Le filtre fioul avec désaérateur automatique est livré de série avec toutes les chaudières de la gamme PU/CU 150 (F) Condens et disponible en option pour les autres chaudières.

Suite à un changement de fournisseur, le filtre fioul type Tigerloop® Combi a été remplacé par le filtre type FloCo-TOP. L'ancien et le nouveau filtre fioul avec désaérateur sont interchangeables (raccordements inchangés).

Filtre fioul avec désaérateur, type Tigerloop® ou type FloCo-TOP*

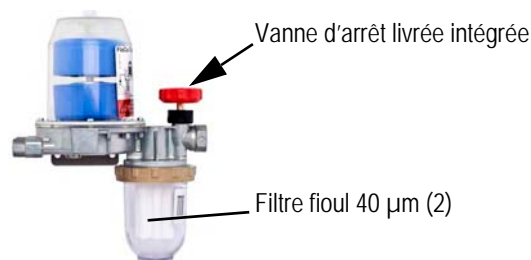
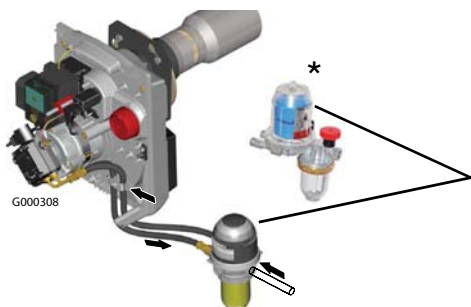
Ancienne version : Tigerloop® Combi
Colis MT 9 (Référence 100014564)

Nouvelle version : FloCo-TOP
Colis MT 11 (Référence 100019100)

(2) La nouvelle cartouche filtre fioul (livrée en pièce de rechange sous la réf. 300027864) se monte aussi bien sur le Tigerloop® que sur le FloCo-TOP.
